Gemeente Amsterdam
Dienst Milieu en Bouwtoezicht

ons kenmerk	N01/0491 2004 (2/139537 SDN 2004)
onderwerpen	• deelgoedkeuring nr. N5 • bezwaar met betrekking tot doorbuiging atriumtrappenhuizen • ontvangst van documenten inzake aanvalsroute brandweer en Basisdcument Brandveiligheid
onderdelen deelgoedkeuring	• wijziging grenzen brandcompartimenten • addendum Masterplan (Maatregelen Pakket) Brandveiligheid • positie van brandkleppen in luchtbehandelingsinstallatie • noodverlichting (heroverweging vluchtrouteaanduiding)
adres	Grasweg 31 (voorheen 29)
behandeld door	[redacted]
telefoonnummer	
buitendienstinspecteur	
telefoonnummer	
bijlage	gewaarmerkte bescheiden
datum	15 oktober 2007

Betreft: Addendum Master Plan Brandveiligheid
Status Definitief
Documentnummer: MPB 1037.300.60-02

Object: Shell New Technology Center
Shell International Chemicals B.V.
Amsterdam

Nummer	Titel	Datum
1037.300.60-MPB-01	Overzicht sprinkler en brandmeldvoorziening	16-05-2007

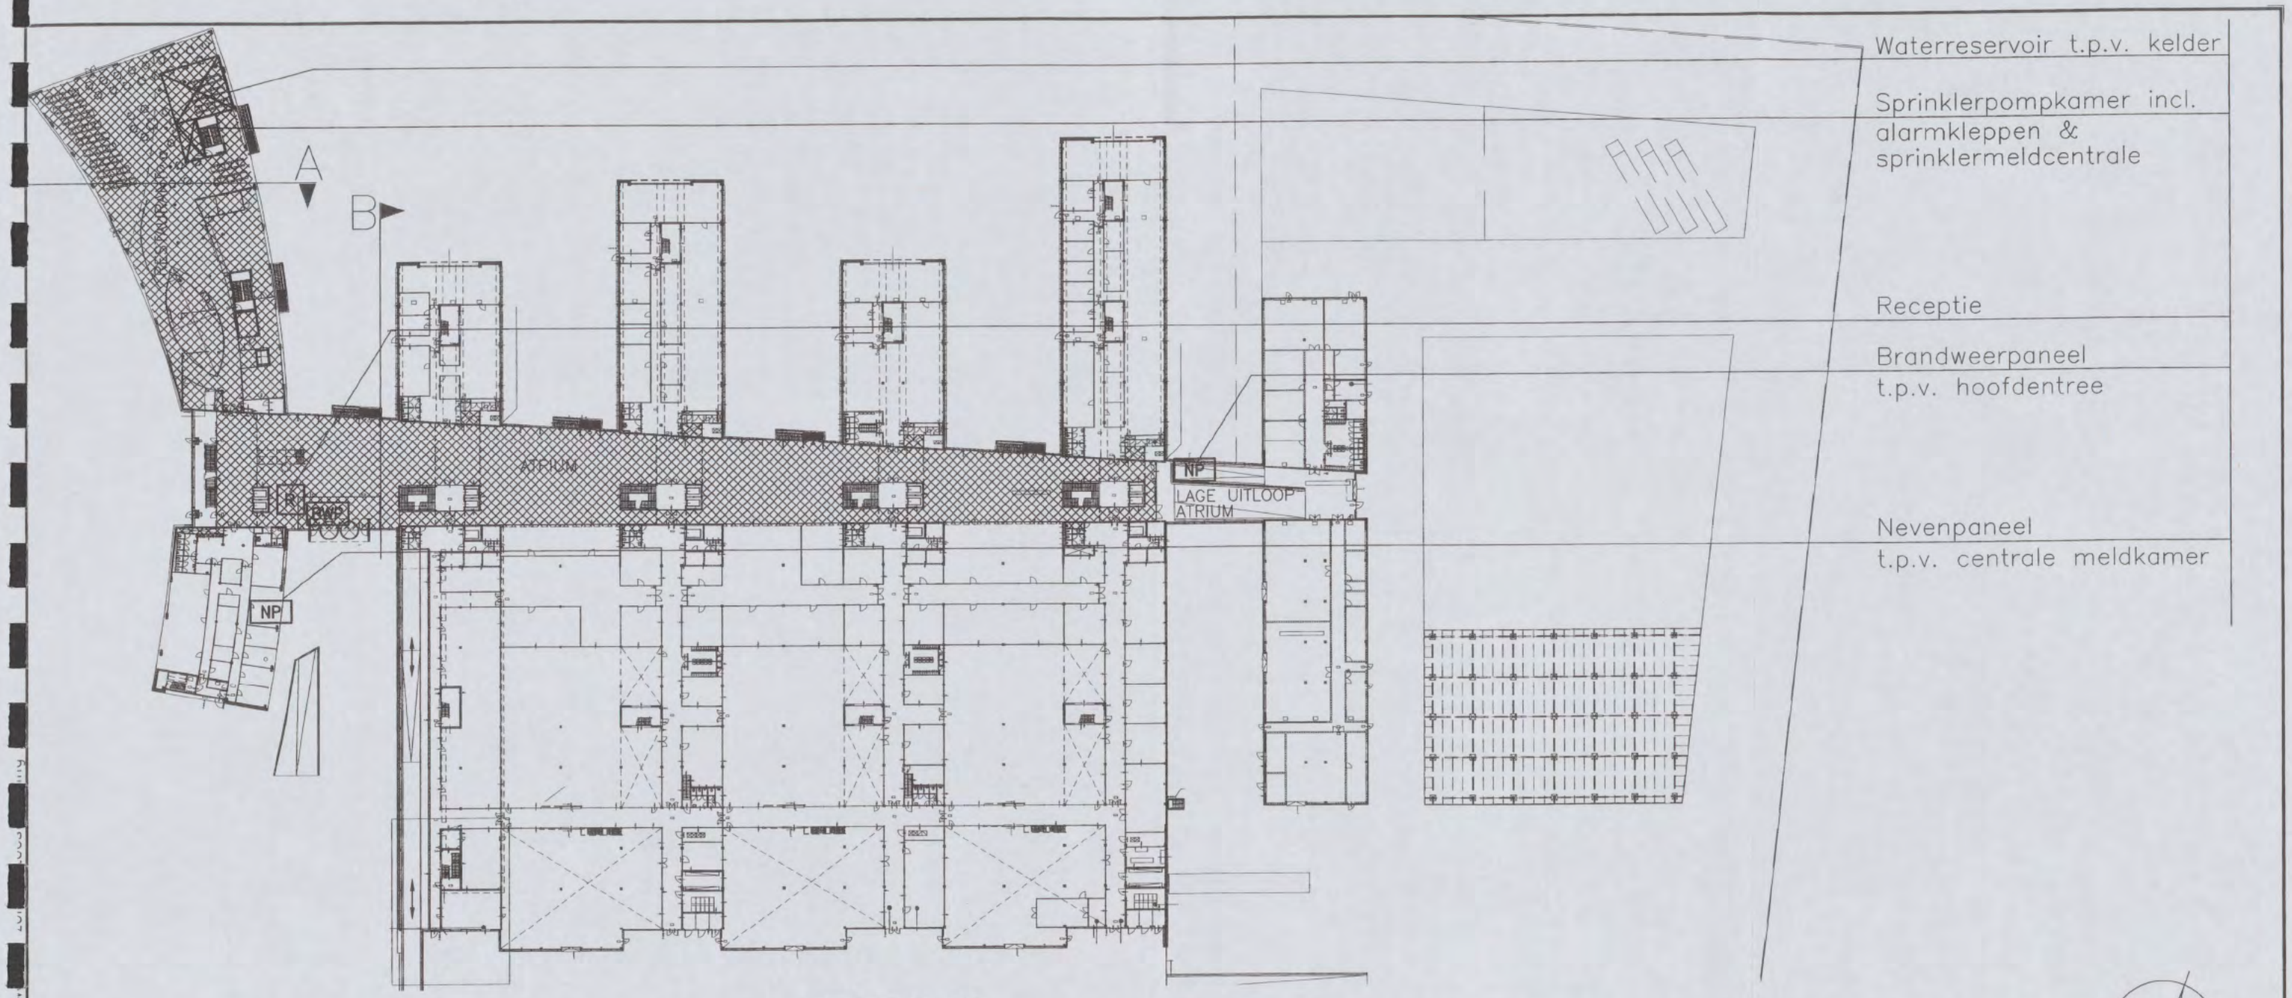
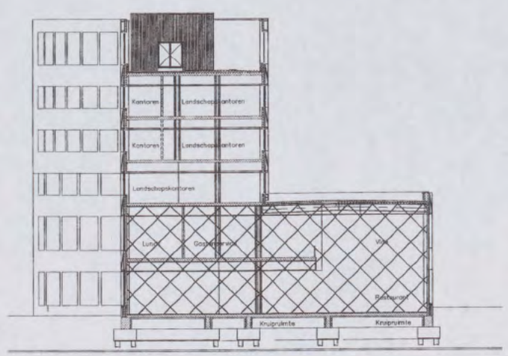
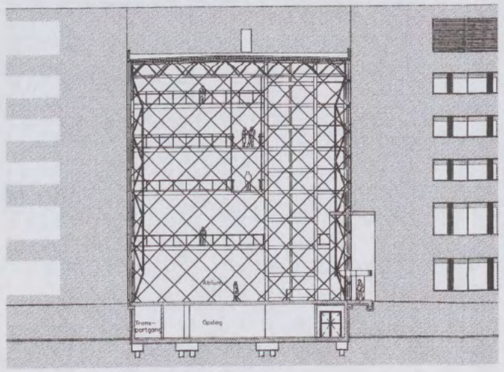
Op 1 juni 2007 hebben wij een addendum ontvangen op de notitie Maatregelen Pakket Brandveiligheid dat als bijlage bij de bouwvergunning is gevoegd en door middel van de eerste revisie van 7 december 2006 is gewijzigd.

Het totaal door de sprinklerinstallatie beveiligd gebied wat is aangegeven op tekening bedraagt ca. 25 m².

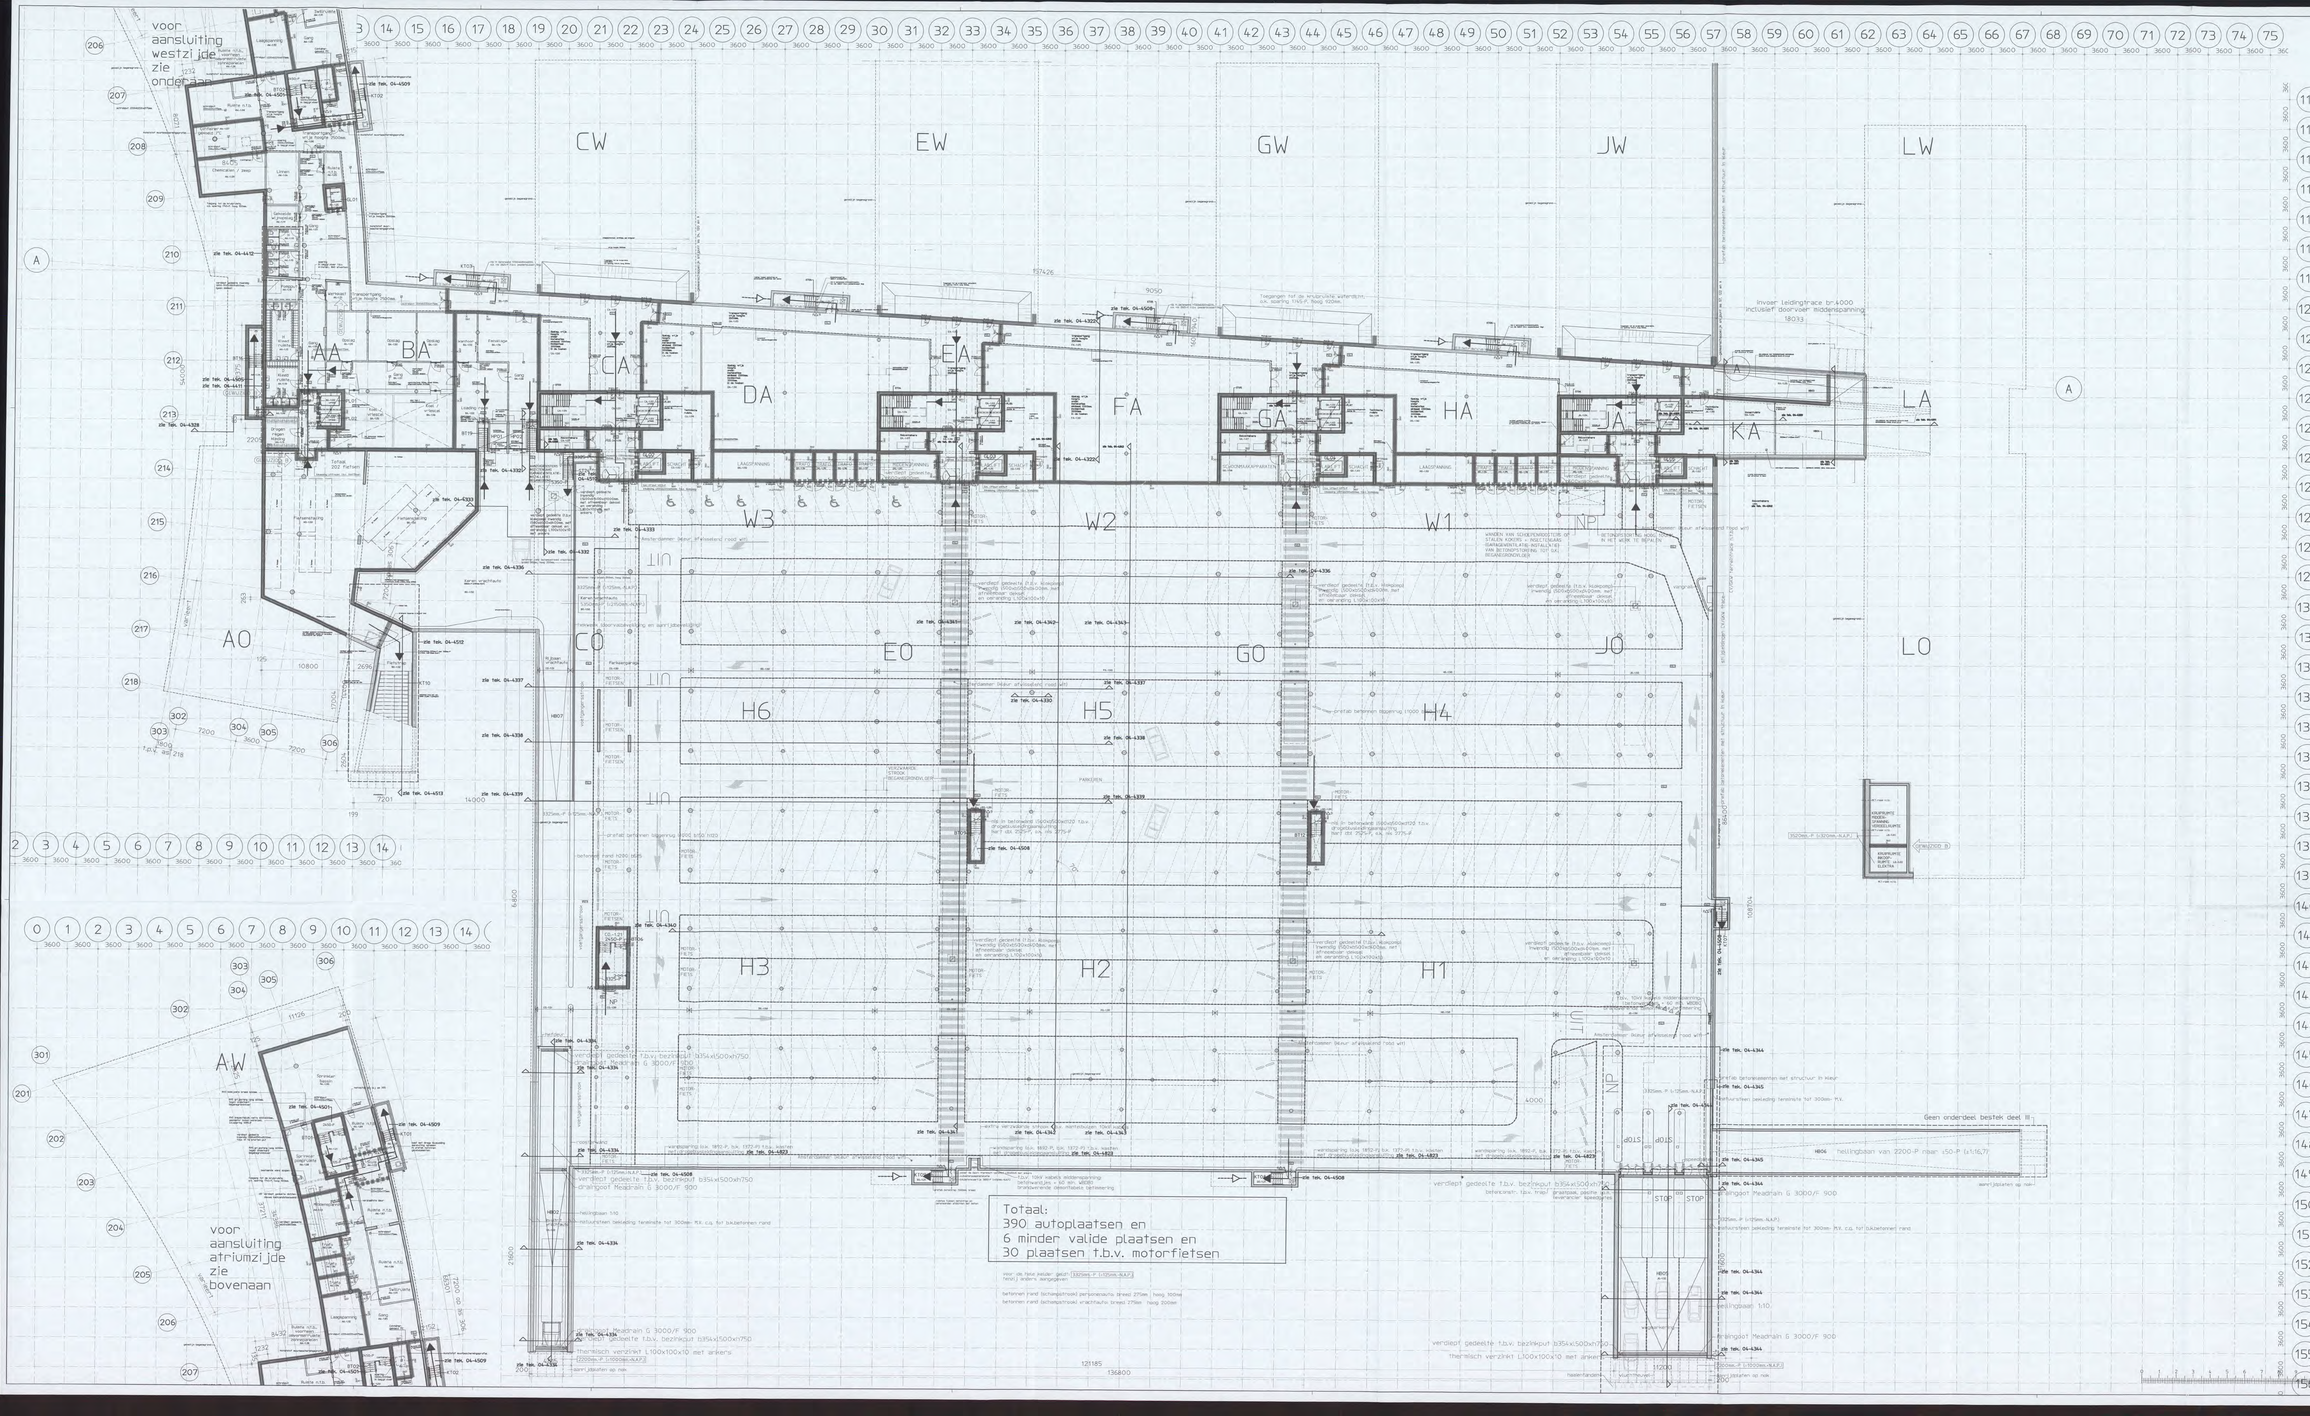
Binnenwoid jnnerls met arcahter (S) betekent dat deze bij het Supplement hoor!
Brandwerende wand 60 min WBDB0
Brandwerende wand 30 min WBDB0
Brandwerende vloer 60 min WBDB0
Richting vluchtweg
Aanvalsroute brandweer
B zie plaen gew.prijs [redacted] 10-04-2007
Versie Omschrijving wijziging Naam Datum
ARCADIS
Architectuur, gebouwen, alles, communiceren
ARCADIS Bouw&Vastgoed BV
Piet Mondriaanlaan 26
Postbus 220
3800 AE Amersfoort
Tel [redacted]
Fax [redacted]
www.arcadis.nl
Opdrachtgever : Shell International Chemicals B.V.
Onderwerp : ARCADIS Bouw & Vastgoed B.V. i.s.m. van Hoorik verweven
Project : Shell NTC [redacted]
Onderwerp : Brandcompartimenten Overzichtsplattegrond Kelder 3325mm.-P (=125mm.-N.A.P.)
Fase : Werk NT2
Getekend [redacted] Discipline : Bouwtechnologie
Datum : 23-02-2007 Gecontroleerd [redacted]
Schaal : 1:200 Goedgekeurd
Bladformaat : A1x2.5 Status : definitief
Projectnummer : 140327.000256
Tekeningnummer : 04-4201b

Fase	Werk		NT3
Getekend	[redacted]	Discipline	Bouwtechnologie
Datum	23-02-2007	Gecontroleerd	[redacted]
Schaal	1:200	Goedgekeurd	[redacted]
Bladformaat	A1x2,5	Status	Definitief
Projectnummer: 140327.000256		Tekeningnummer: 04-4211b	Versie: B

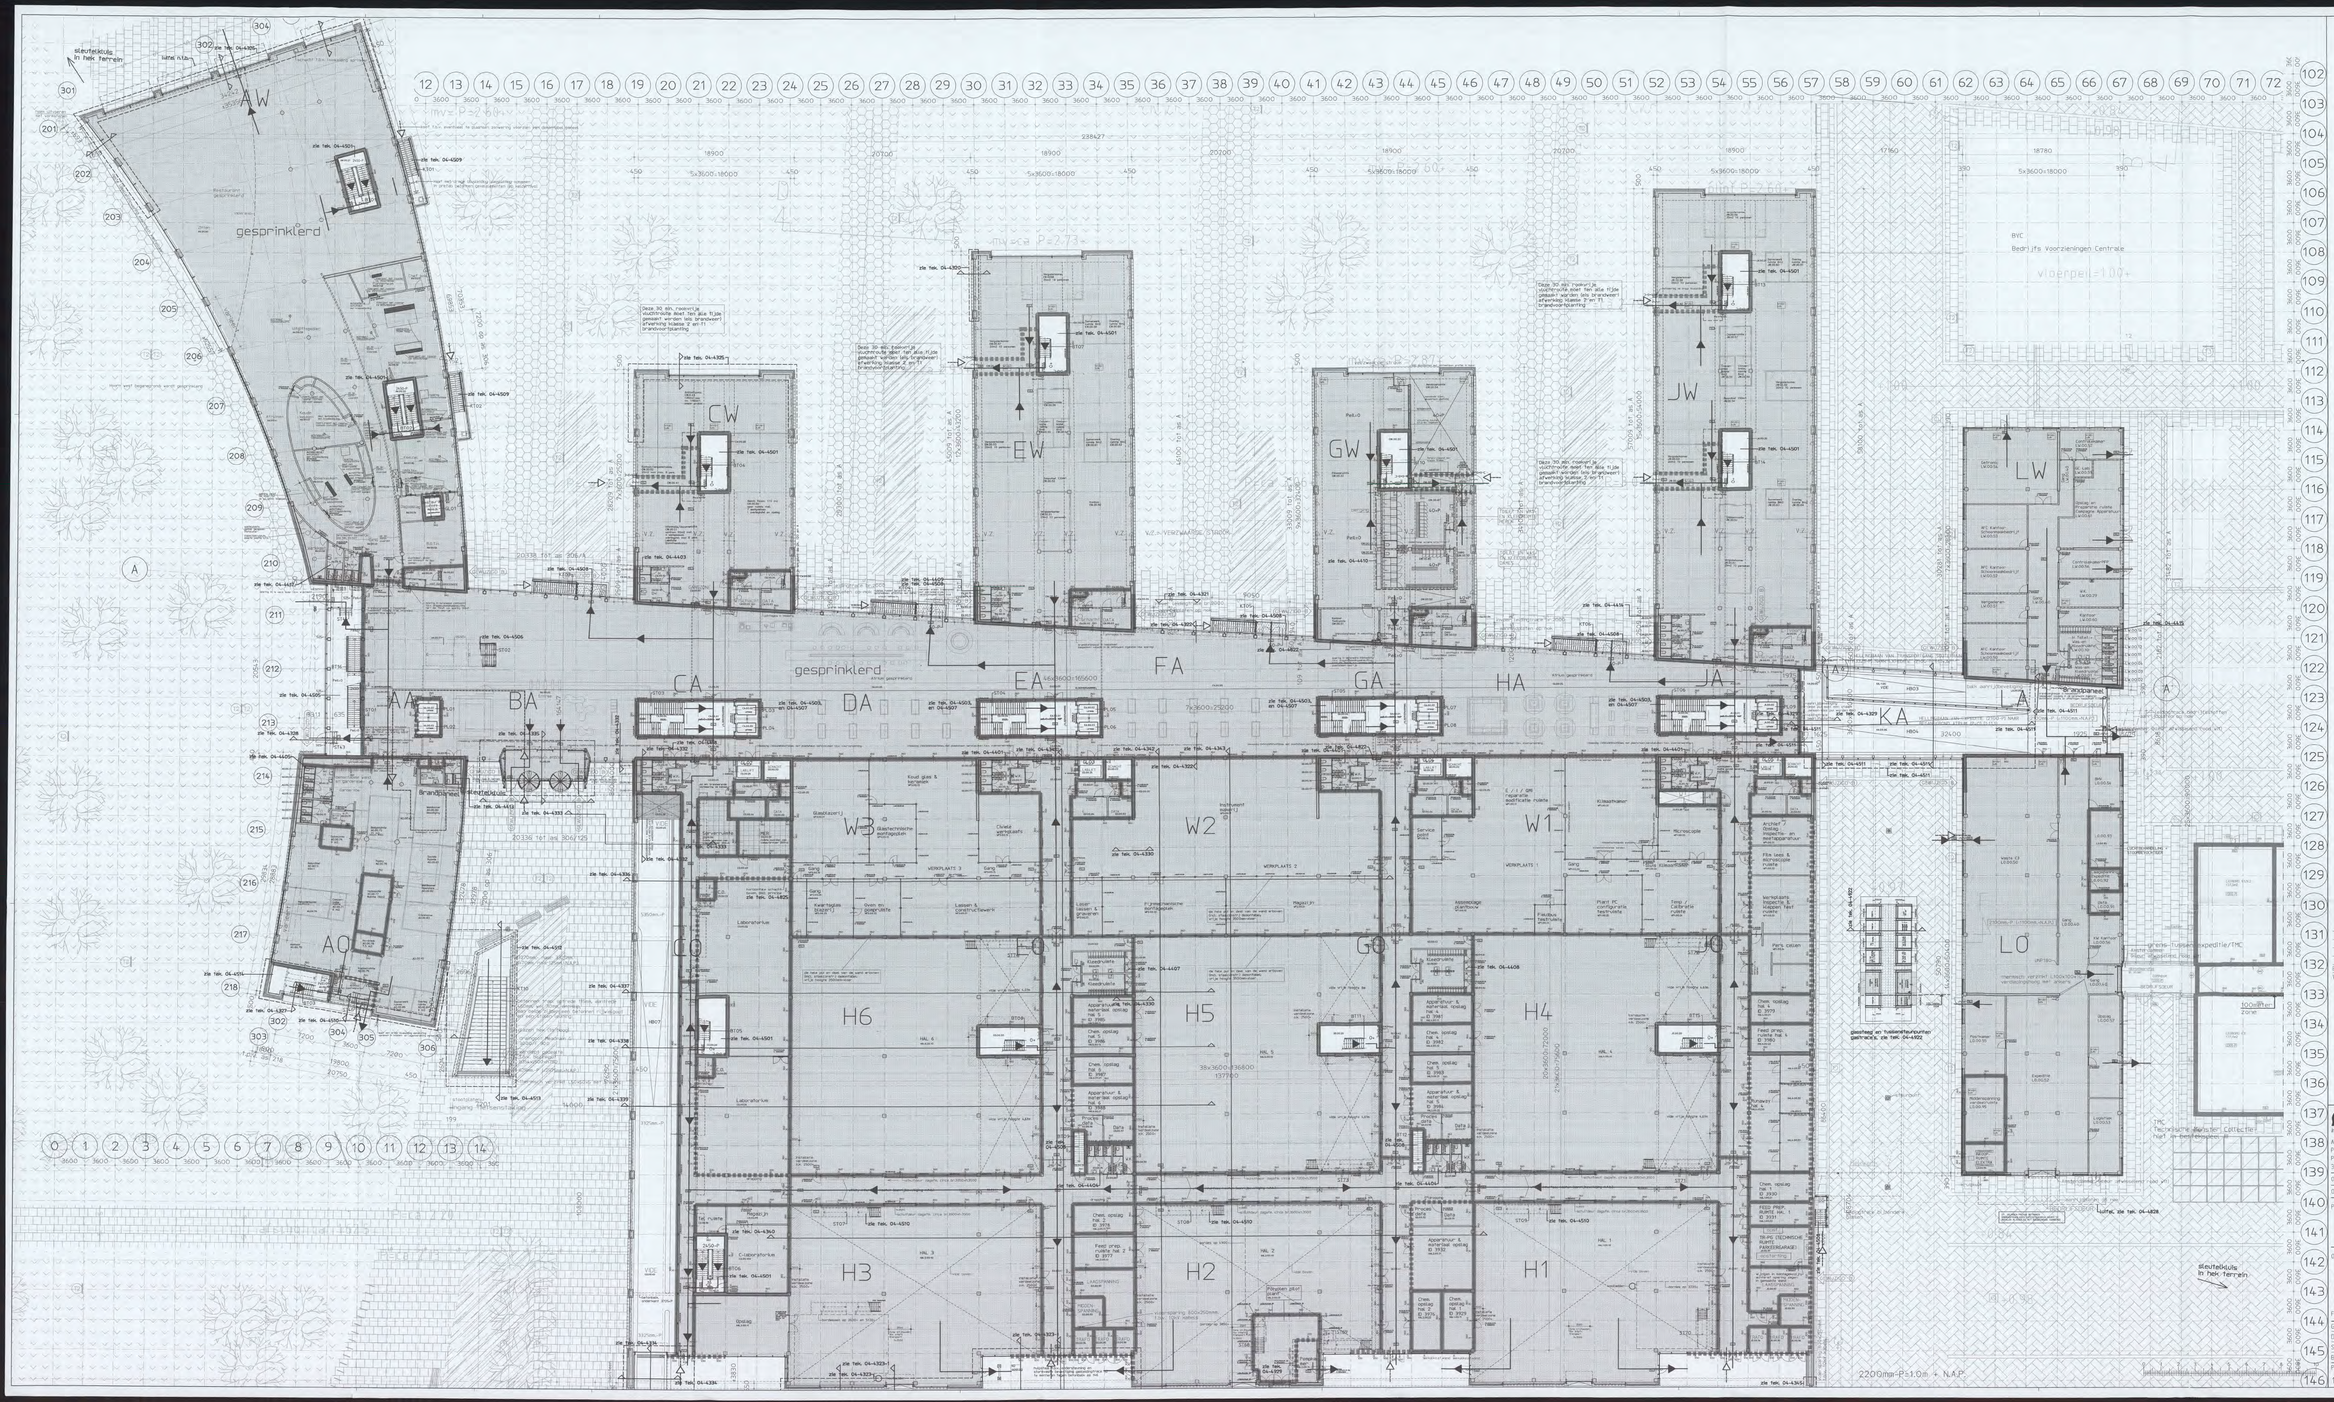
Op 11 mei 2007 hebben wij een voorstel voor wijziging van de brandcompartimentscheidingen (wijziging B van 10 mei 2007) ontvangen.

B	zie pijlen/gewijzigd:	[redacted]	10-05-2007
Versie	Geschrijving wijziging	Naam	Datum

DEELGOEDKEURING
Tegen de uitvoering van het werk overeenkomstig de bijgaande gewaarmerkte bescheiden, te weten:

tien tekeningen, gemerkt NT2 tot en met NT11,
een bijlage, gemerkt NB10,
